Dotyczy: postępowania na: „budowa wiaduktu łączącego ul. Grunwaldzka z ul. Warszawska w Pruszkowie”.

Numer nadany przez Zamawiającego: WSR.271.17.2021

Działając na podstawie art. 284 ust. 2 ustawy z dnia 11 września 2019 r. Prawo zamówień publicznych (Dz. U z 2019 roku, poz. 2019 z późniejszymi zmianami) Zamawiający poniżej **zamieszcza pytania dotyczące postępowania wraz z udzielonymi na nie odpowiedziami.**

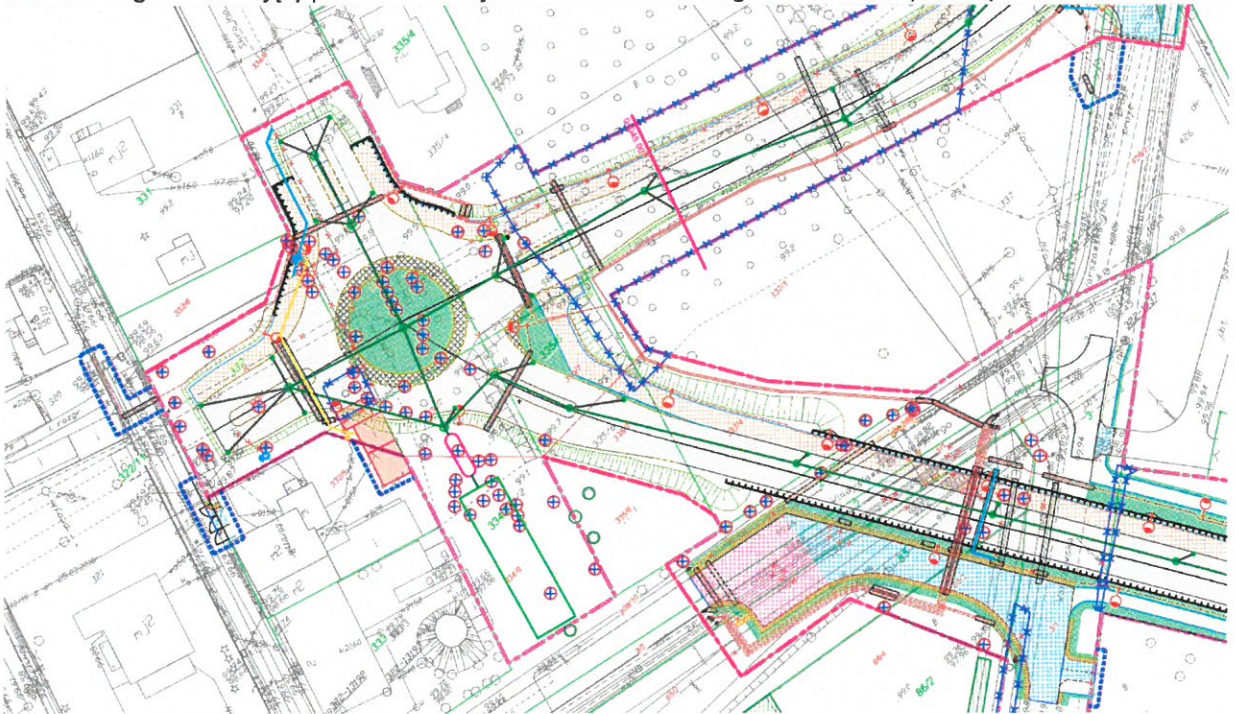
W dokumentacji przetargowej (załącznik nr 1 do SWZ – oferta) proszę Państwo o rozbiecie kwoty ofertowej m. in. na dwie części:

- część I - odcinek od ul. Gimnazjalnej w Piastowie do ronda wraz z rondem do wpustów za wyspą dzielącą w stronę ul. Warszawskiej, z wyłączeniem części mostowej nad terenem kolejowym
- część II - odcinek od wpustów za wyspą dzielącą do połączenia z ul. Warszawską

Prosimy o udostępnienie załącznika graficznego, który będzie przedstawiał precyzyjne rozdzielenie robót na część I i II.

Miejsce rozdzielenia robót na część I i II stanowią wpusty zaprojektowane w km 0+045 nowego przebiegu ul. Broniewskiego. Zamawiający przedstawia miejsce rozdzielenia robót zgodnie z SWZ na poniższym szkicu:
